La presente *Relazione* integra la documentazione relativa all'Istanza di Autorizzazione Integrata Ambientale (AIA), presentata in data 20 Febbraio 2009 con lettera EP-O-0494 da *Energy Plus S.p.A.* al Ministero dell'Ambiente e Tutela del Territorio e del Mare (di seguito MATTM) a seguito della richiesta di *Integrazioni e Chiarimenti* inviata dal MATTM ad *Energy Plus S.p.A.* con lettera DSA - 2009- 0018433 del 14/07/2009.

**RISPOSTA ALLE RICHIESTE DI INTEGRAZIONE FORMULATE DAL  
MINISTERO DELL'AMBIENTE E DELLA TUTELA DEL TERRITORIO E DEL  
MARE**

**Tabella 2a** *Richieste formulate dall'APAT Relative alla Domanda di AIA della Centrale Energy Plus di Salerno*

Figura 2.1 Estratto misure effettuate presso la Centrale di Rizziconi – Trasformatore di Centrale

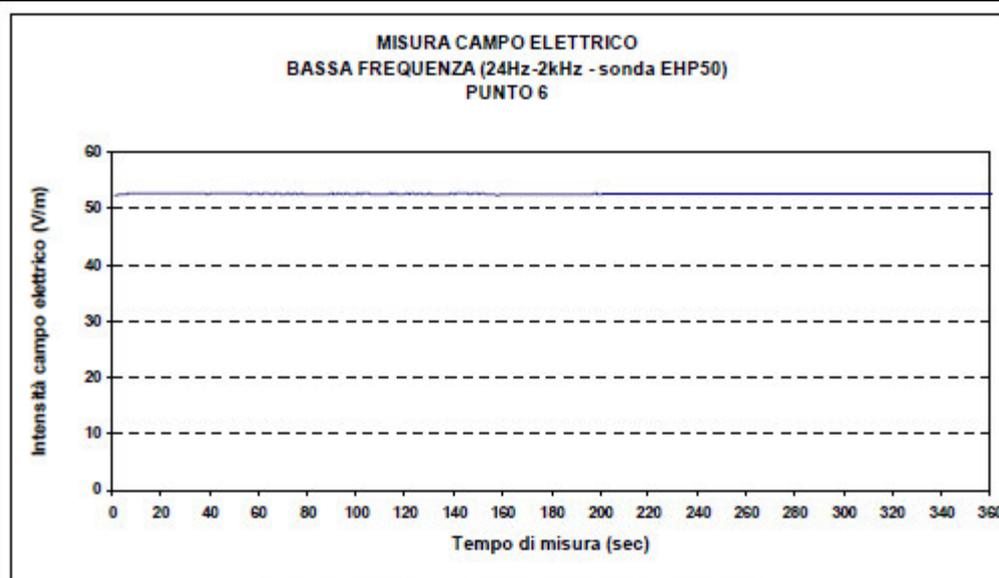
Con riferimento alla richiesta d'integrazioni si evidenzia che, non essendo ad oggi in esercizio la *Centrale*, non sono disponibili misure dei campi elettromagnetici per il sito di *Centrale* atti a caratterizzare l'impatto derivante dall'esercizio del trasformatore dell'impianto, che sarà collegato all'alternatore.

Tuttavia, sulla base dell'esperienza del Gestore, maturata nell'ambito della gestione di impianti analoghi (in particolare la *Centrale a Ciclo Combinato di Rizziconi*, avente medesima taglia d'impianto, analogo layout e condizioni di esercizio analoghe a quelle con cui si prevede di gestire l'impianto di Salerno) è possibile affermare che l'impatto derivante dall'esercizio sia da ritenersi trascurabile (e comunque ottemperante della vigente normativa).

Presso la *Centrale di Rizziconi (RC)* è stata effettuata una serie di misurazioni di campi elettrici e magnetici a bassa frequenza con strumentazione a banda larga, di cui si riporta la documentazione tecnica in *Appendice 16*.

In particolare, presso il sito di *Centrale* sono state effettuate misurazioni in corrispondenza del trasformatore della stessa, di cui nella seguente *Figura* e *Tabella* si riporta stralcio dei valori ottenuti.

I risultati dello screening compiuto evidenziano modesti valori di campo elettromagnetico, sempre conformi ai limiti di legge.
